Procédure de protection des sources communales

RAPPORT HYDROGEOLOGIQUE

Concernant la protection
des sources dites de « la Groisière » et « du Château »

SEPTEMBRE 2010

Schéma général

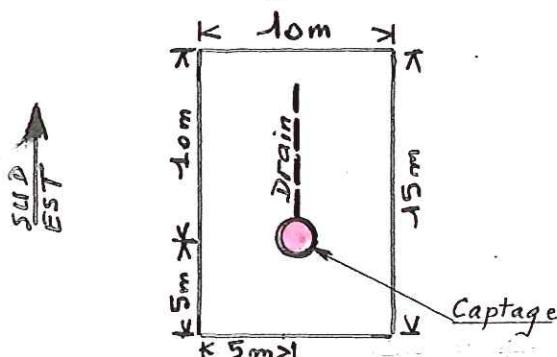
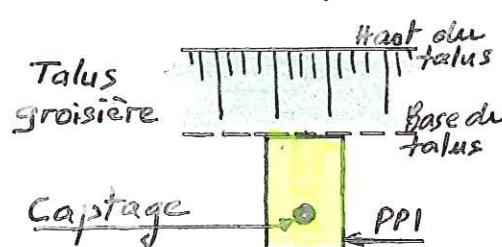
Nous proposerons donc que les PPI de ces deux ouvrages soient simples et constitués à priori d'un rectangle de 10 m x 15 m environ décentré vers le Sud Est par rapport aux ouvrages(voir schéma ci-dessous) pour tenir compte des drains. Ceci constitue une base de travail à adapter en fonction des réalités des sites.

Pour l'ouvrage connu ce PPI sera appuyé vers l'amont, sur la base du talus de la groisière.

Pour l'ouvrage médian, il devra être finalisé après avoir défini la situation topographique précise de ce captage.

- Ces périmètres devront être clos.
- Pour la clôture, compte tenu du contexte forestier, on pourra se limiter à une clôture en fils de fer barbelés (4 rangs par exemple) matériel qui a l'avantage de pouvoir être rapidement posé et remis en état dans le cas où il serait dégradé (chute de branches...)

- A l'intérieur de ces PPI toutes activités autres que celles nécessaire au nettoyage des parcelles, à l'exploitation et à l'entretien des ouvrages de captage, seront interdites. Eventuellement on pourra maintenir des arbres à une distance suffisante (minimum 5 m) des captages et des drains pour que ceux-ci ne risquent pas d'être envahis, détériorés ou détruits par les racines.
- Pour ce qui concerne l'aspect foncier lié aux PPI, il ne pose pas de problèmes car la commune est propriétaire des trois parcelles concernées.

Captage de la Groisière BASSIN VERSANT ESTIME

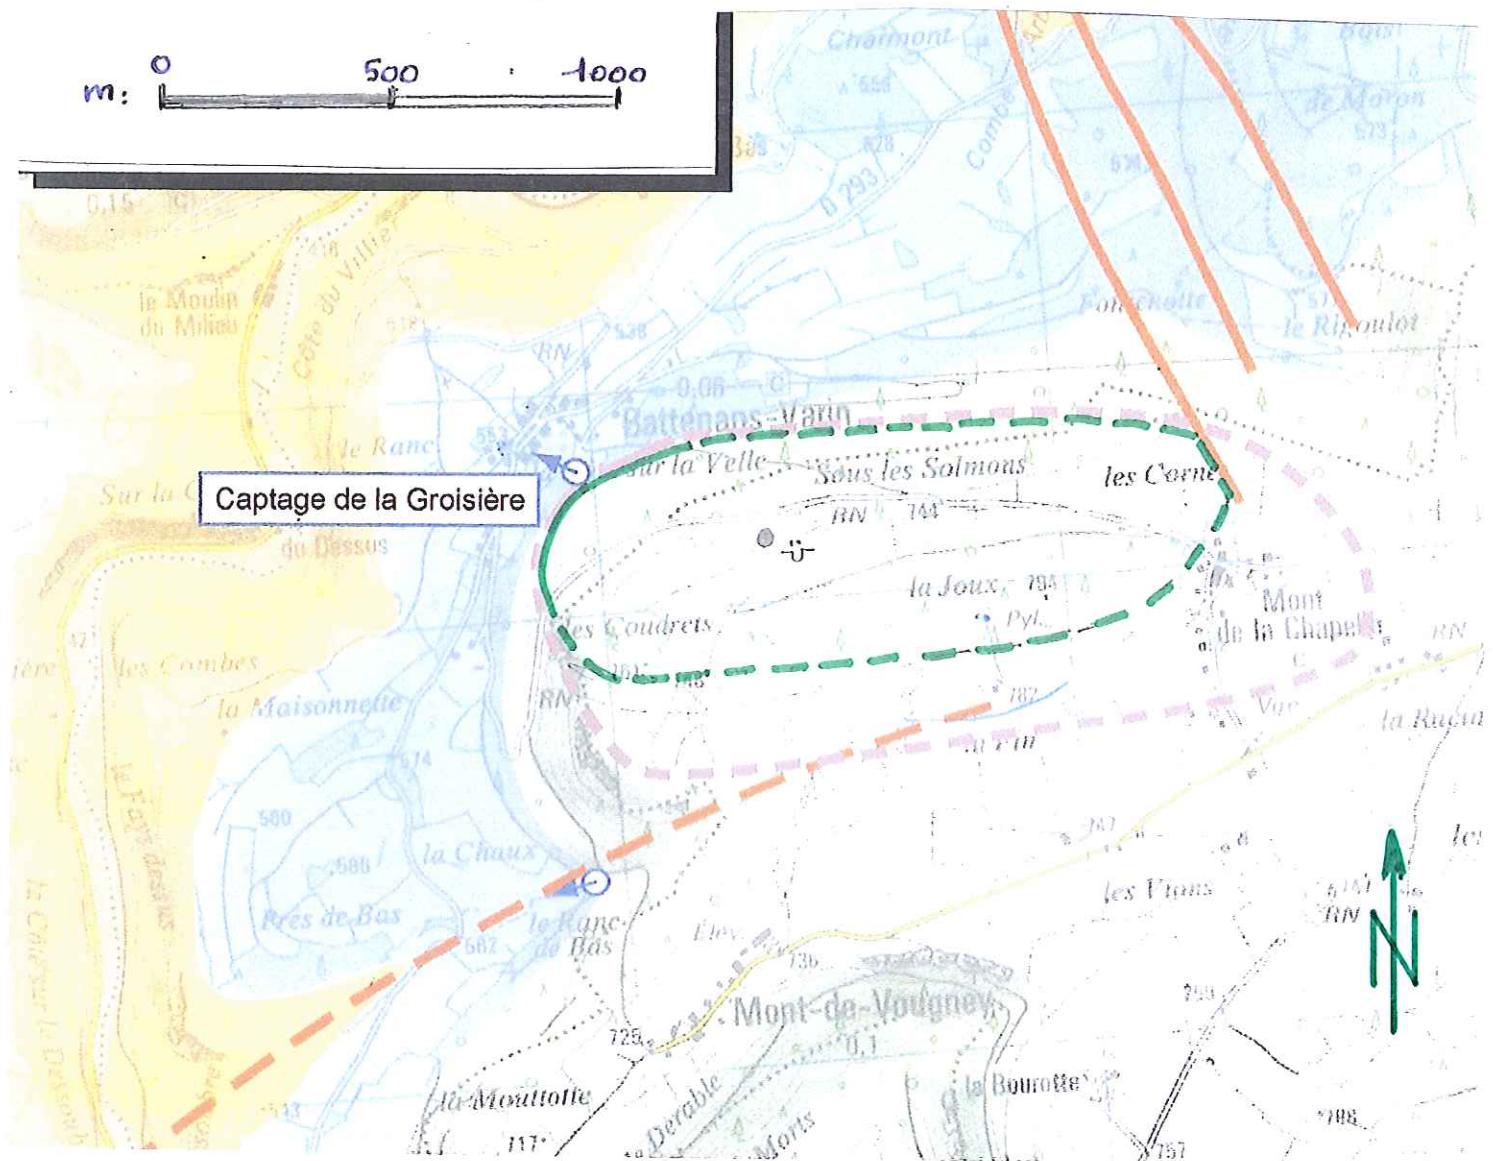
4.1.1 Captage de la Groisière (voir planche A4) :

- Le bassin versant de ce captage semble s'appuyer coté Sud à une faille soulignée par un vallon où existe d'ailleurs une source dans la partie aval de ce talweg.
- La partie Sud de ce bassin, dont la pente topographique est par ailleurs dirigée vers le Sud, pourrait donc logiquement être drainée vers le Sud / Sud Ouest au niveau de cet accident.
- L'aquifère karstique (s.l.) du Jurassique Supérieur est coupé par un niveau marneux (marnes en plaquettes du Séquanien - voir page 46 du dossier Reilé et encadré de la planche A3)
- On peut donc estimer que cet « horizon imperméable secondaire » constitue une certaine protection vis à vis des infiltrations provenant du plateau, notamment du secteur du hameau du Mont de la Chapelle (commune de Mont de Vougney)
- Ces éléments seront donc pris en compte pour la délimitation des périmètres de protection.

La décharge mentionnée au chapitre 5 page 52 du dossier du cabinet Reilé, a été retrouvée sur le terrain et nous avons figuré sa situation sur le plan du bassin d'alimentation de la source de la Groisière (planche A4) ainsi que sur la planche A6.

Captage du Château BASSIN VERSANT ESTIME

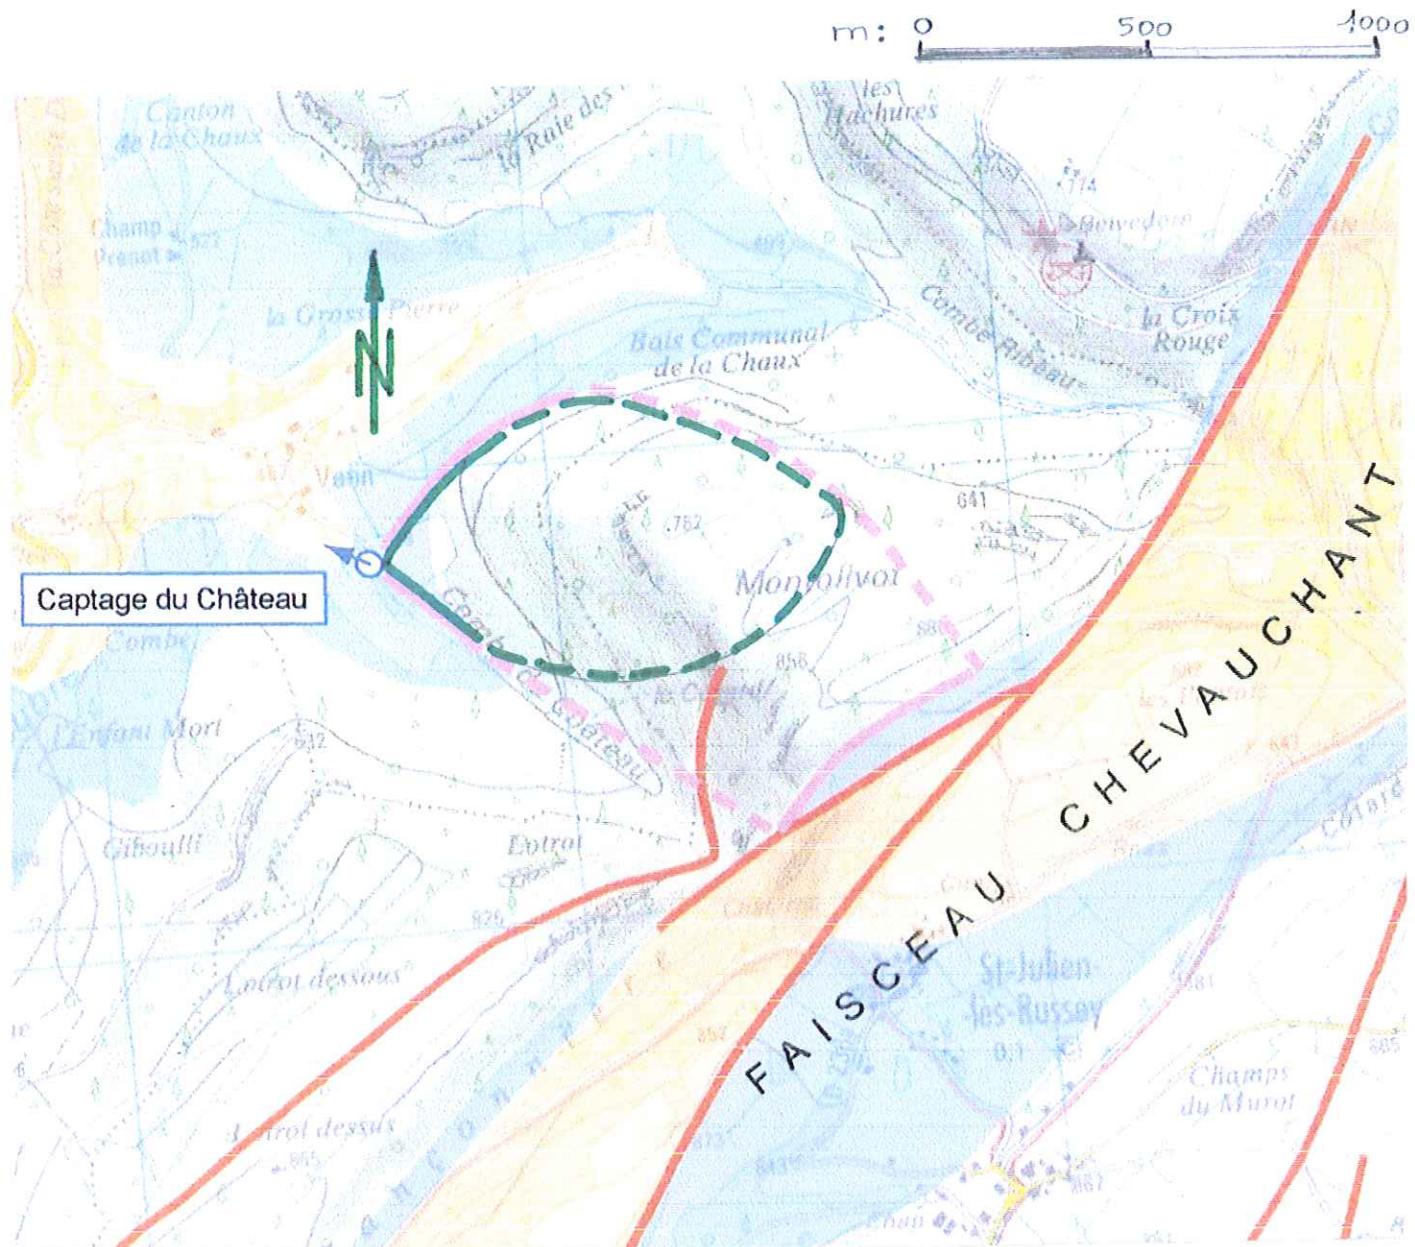
4.1.2 Captage du Château (voir planche A5) :

- L'aquifère karstique potentiel du Montolivot semble drainé vers le Sud Ouest, au niveau de la Combe du Château dont le fond est occupé par un ruisseau à débit notable.
- Cet aquifère est également coupé par les niveaux de marnes en plaquettes.
- Le débit du captage est faible, et l'ouvrage est situé à la base du flanc Nord Est de la Combe.
- Ces éléments vont dans le sens d'un bassin d'alimentation restreint correspondant vraisemblablement à la zone d'éboulis qui tapissent le flanc Ouest du Montolivot.
- Ces éboulis masquent la limite Oxfordien Rauracien, base de l'aquifère du Jurassique Supérieur.
- L'extrême Nord ouest du plateau (cote 762) pourrait éventuellement s'intégrer dans le bassin d'alimentation.

Captage de la Groisière PPR et PPE sur fond cadastral

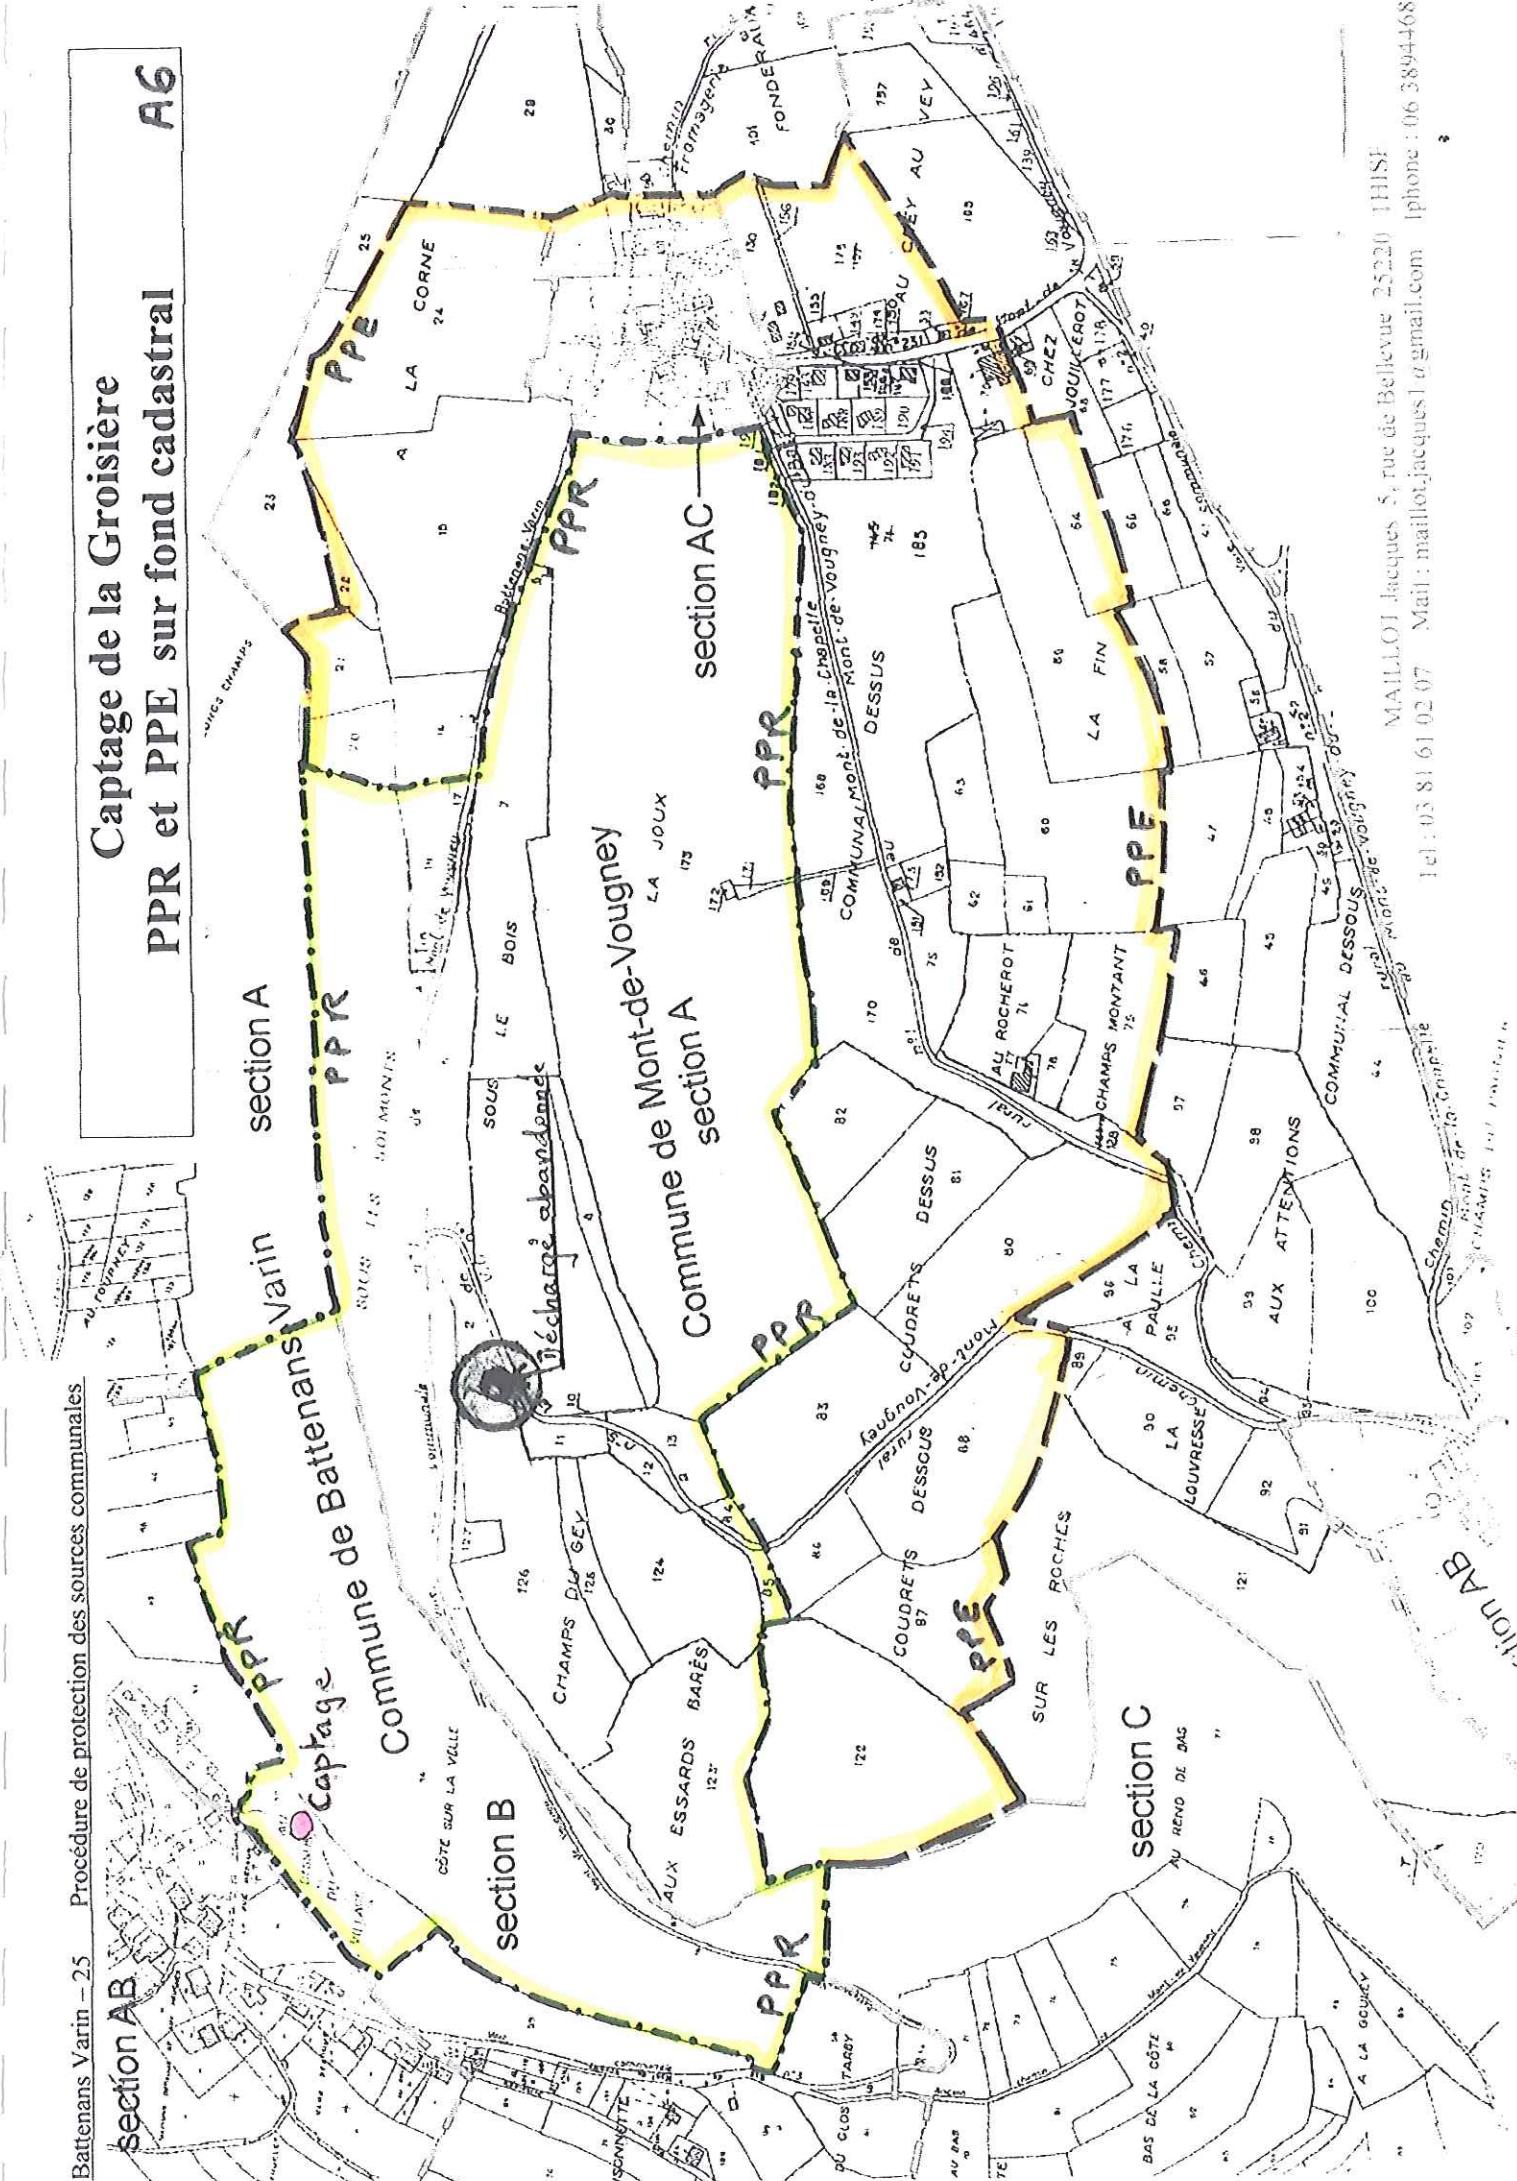
Ce PPR est figuré sur la planche annexée A6, sur le fond cadastral.

Il s'appuie autant que faire se peut sur les limites de parcelles.

Le secteur boisé de La Joux (commune de Mont de Vougney) est volontairement inclus dans ce périmètre, afin que l'on respecte l'environnement forestier.

Il figure sur le plan cadastral annexé (planche A6) et s'appuie sur le bassin versant possible en englobant une partie du hameau du Mont de la Chapelle.

A l'intérieur de ce périmètre, on interdira les constructions, la création d'étables permanentes les ouvertures de carrières, les décharges et dépôts d'origine urbaine agricole ou industrielle, la création d'étangs ou de plan d'eau. L'épandage de lisiers, d'effluents ou de boues de station d'épuration n'y sera pas toléré, de même que le stockage prolongé de fumier (10 jours) hors aires étanches.

Le site de l'ancienne décharge devra être surveillé pour éviter de nouveaux dépôts sauvages. Une pancarte signifiant l'interdiction de déposer des matériaux y sera apposée.
